九州電力株式会社
玄海原子力発電所
原子炉設置変更許可申請書
(1号、2号、3号及び4号
原子炉施設の変更)
の一部補正の概要について

平成 11 年 10 月

2.1 PWR 用安全解析コードの修正に伴う変更

変更概要： PWR 用安全解析コード（LOCTA-M）の一部を修正し、これに関連する記載（参考文献を含む）を変更している。

第2図 現蒸気発生器と取替用蒸気発生器の比較

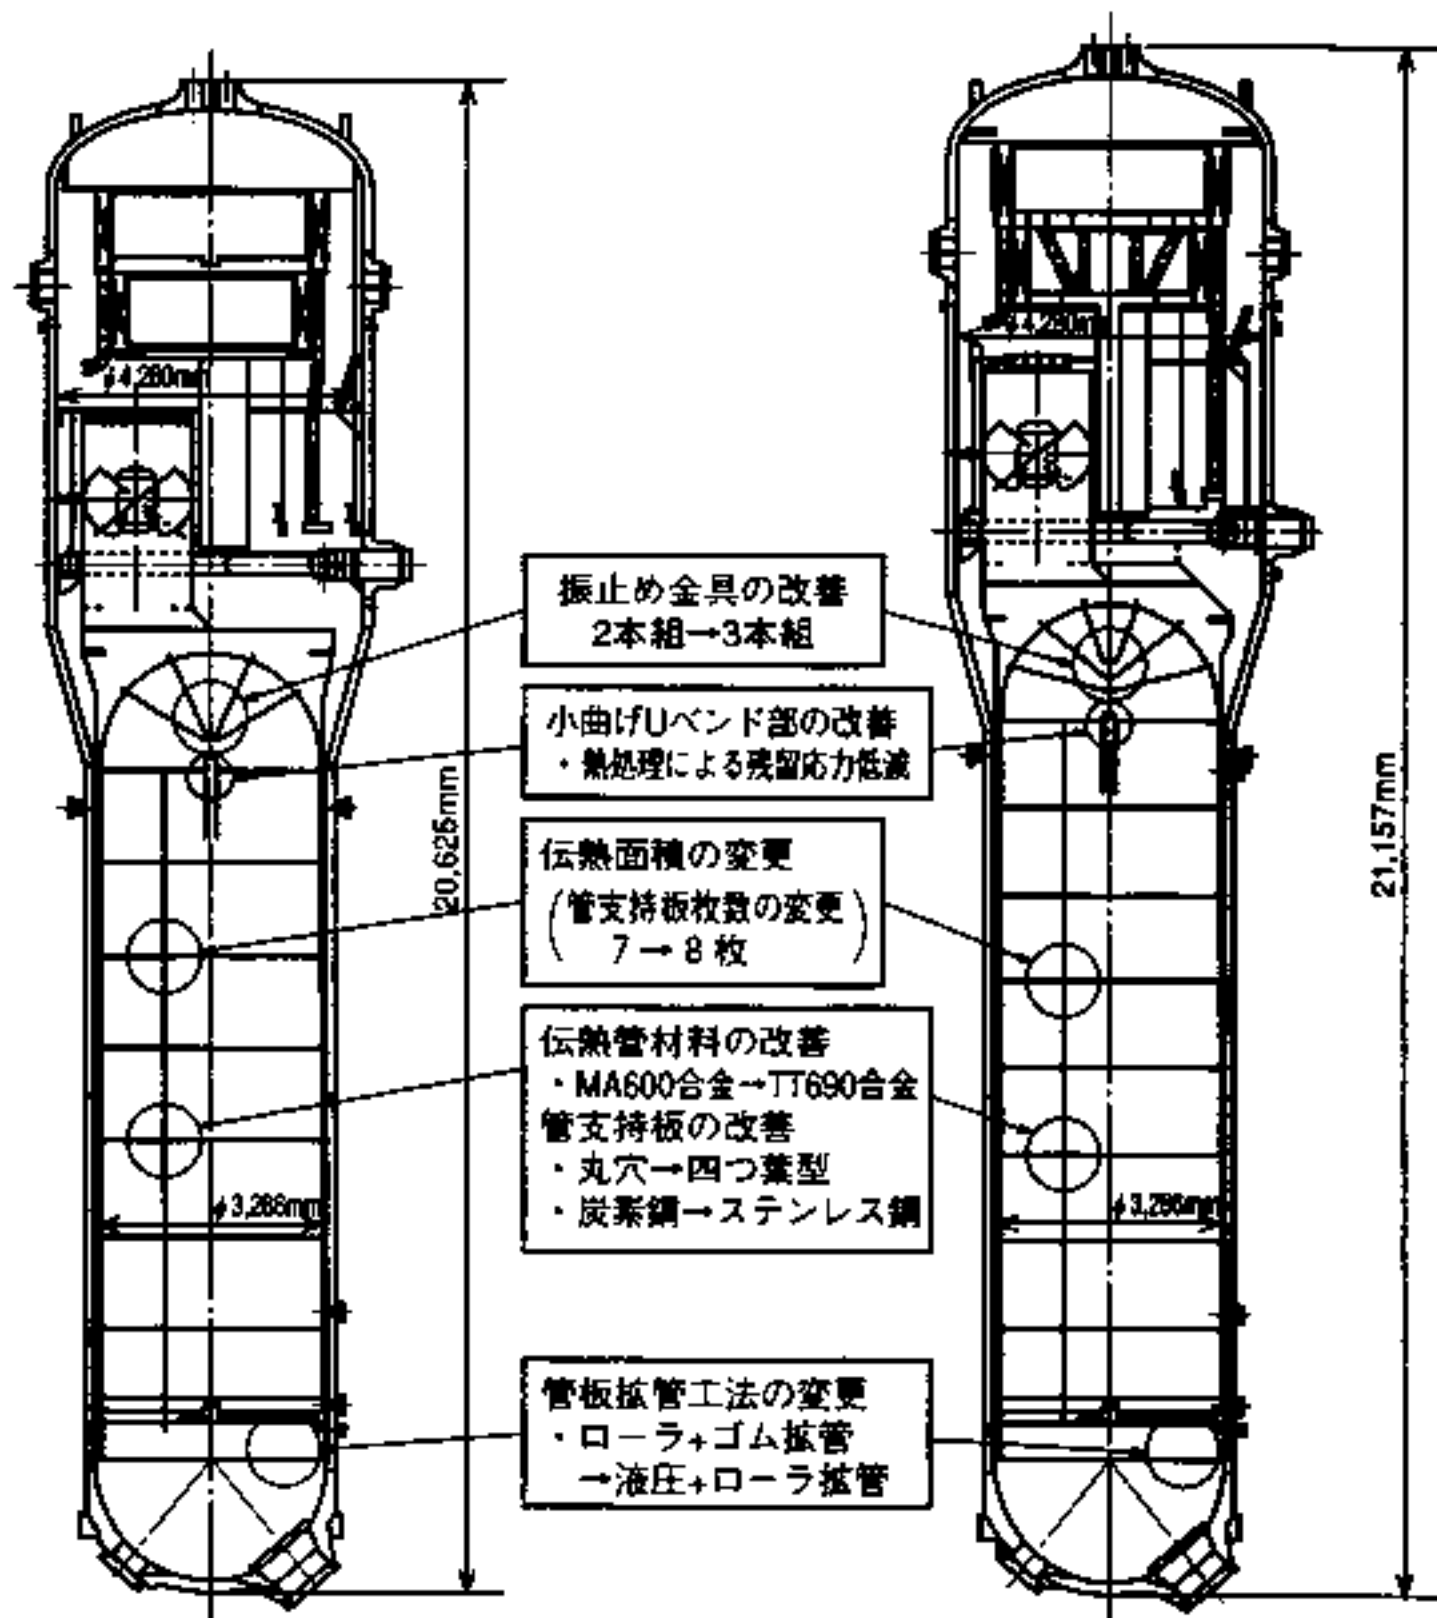
2号炉の蒸気発生器については、一部の伝熱管の管板拡張部に損傷が発見され、今後同様な損傷が認められる可能性が否定できず、このままでは補修作業に伴う被ばくの増大、定期検査期間の増大による稼働率の低下が考えられることから、蒸気発生器を取り替えることとする。

蒸気発生器の取替前後の比較を第2図に示す。

第3図 蒸気発生器保管庫の設置場所

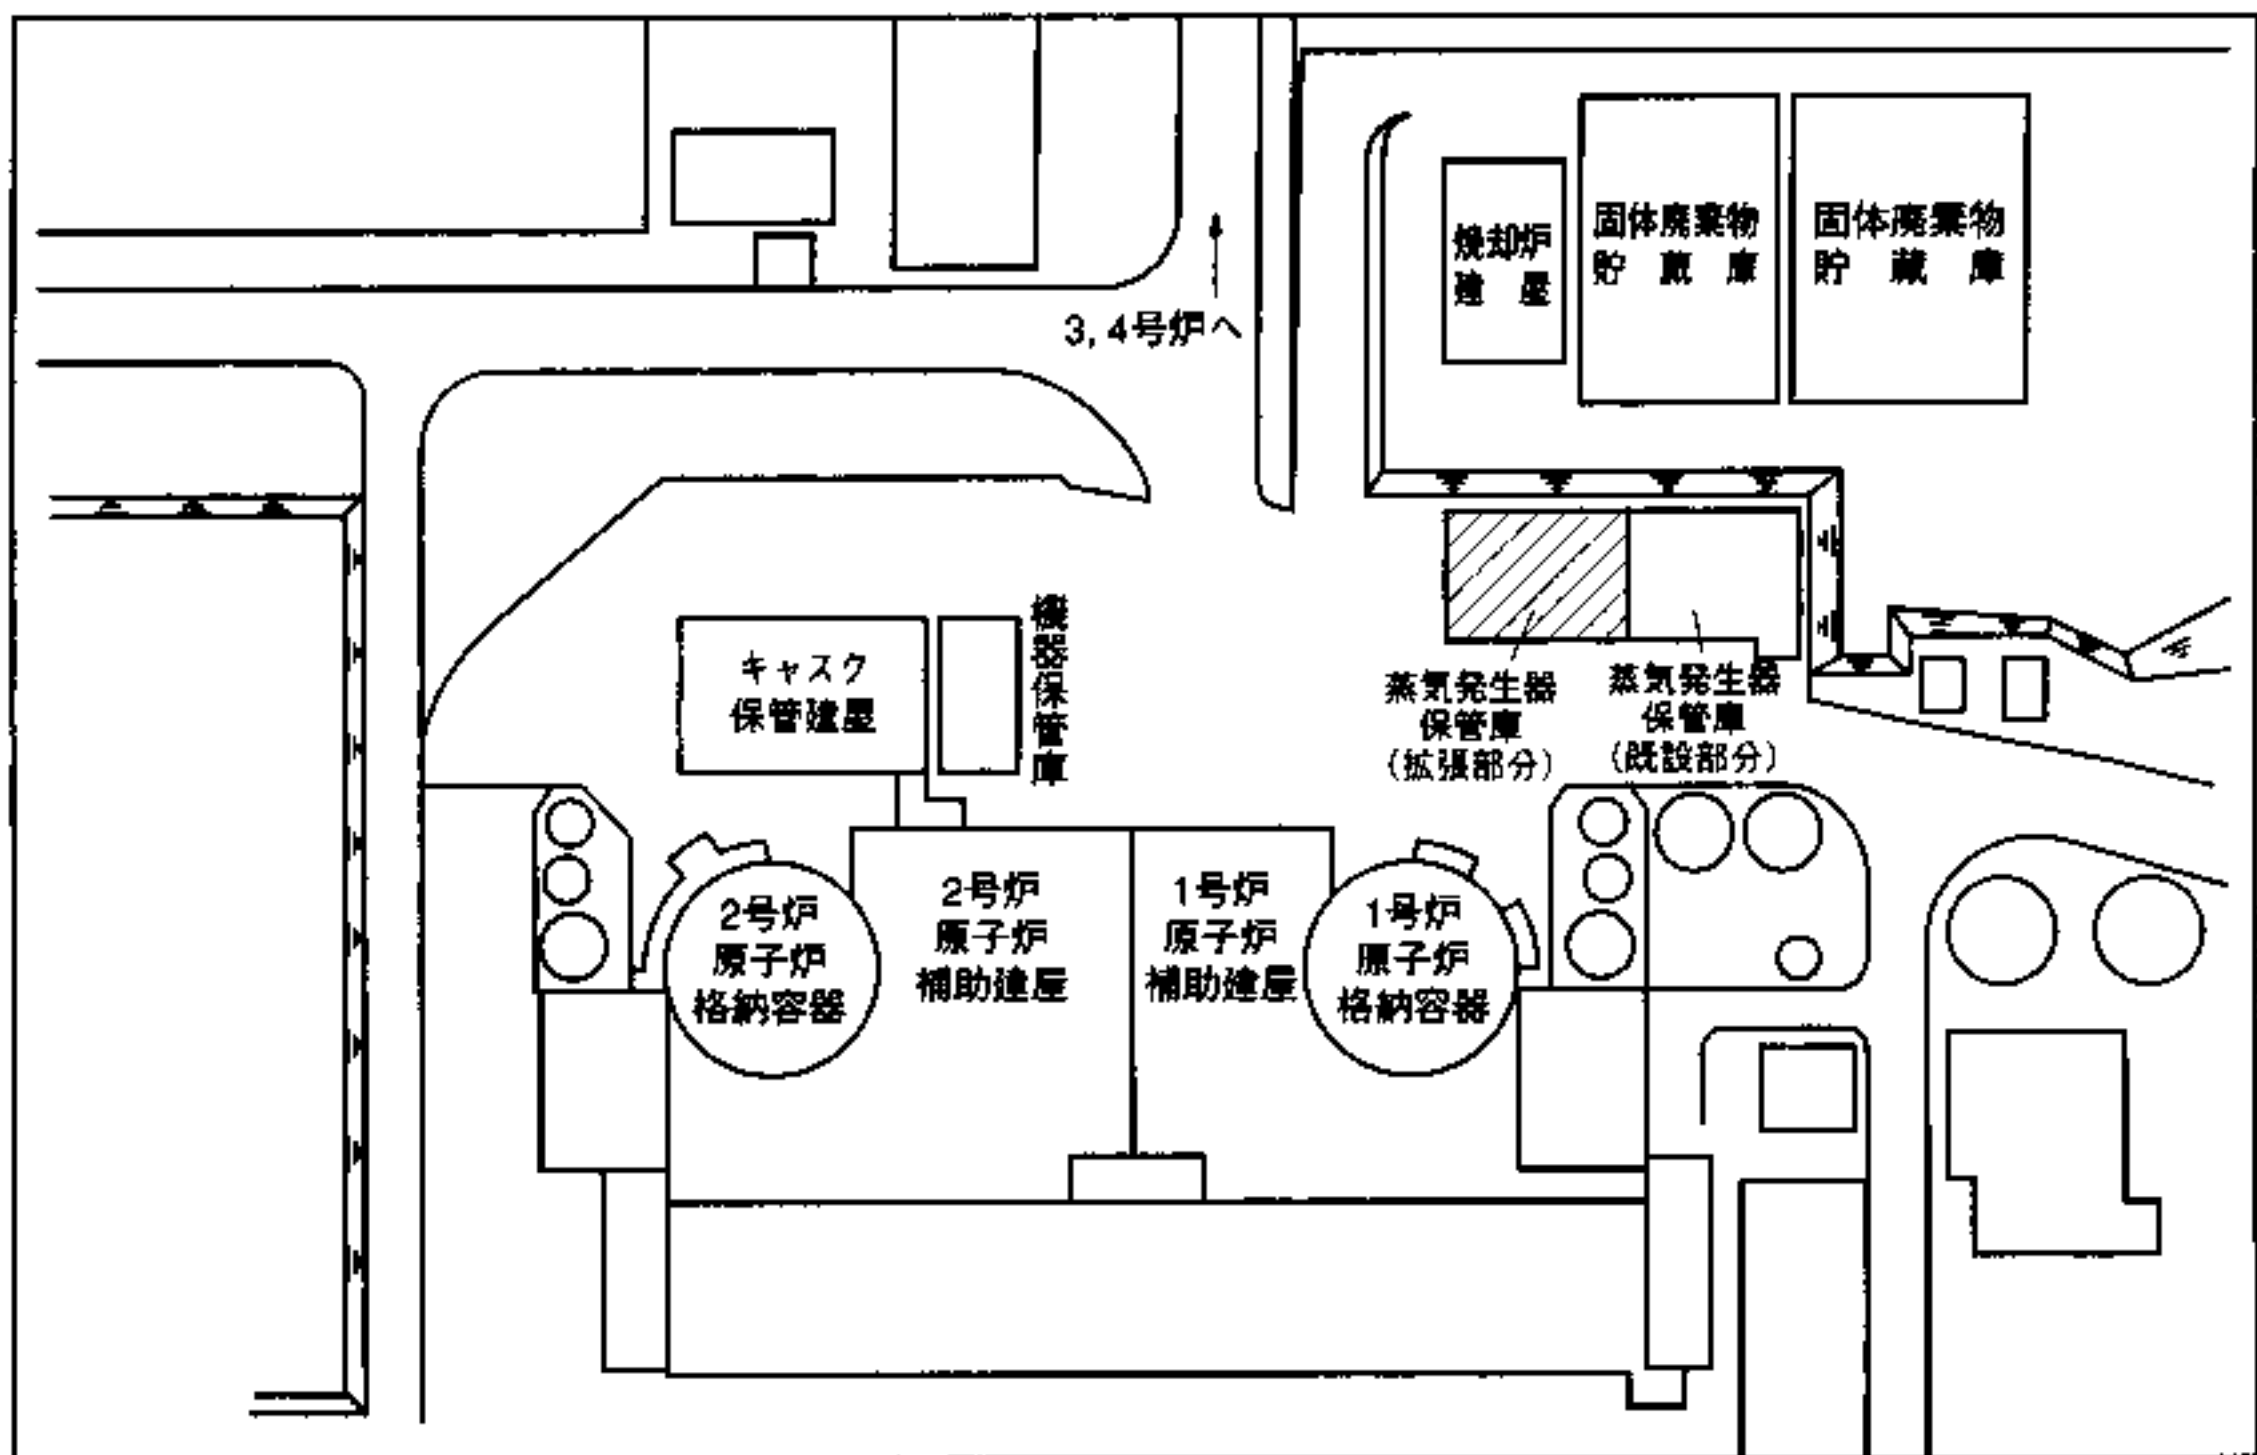
1号炉及び2号炉の原子炉容器上部ふたの取替え並びに2号炉の蒸気発生器の取替えに際し、取り外した原子炉上部ふた及び蒸気発生器等を1号炉蒸気発生器保管庫に貯蔵するため、既設の1号炉蒸気発生器保管庫(面積約600m²)を拡張し貯蔵保管能力を向上させる(拡張後面積約1,200m²)とともに、同保管庫を1号炉及び2号炉共用とするよう保管対象物の記載を変更する。

変更後の蒸気発生器保管庫の設置場所及び保管庫内配置を第3、4図に示す。
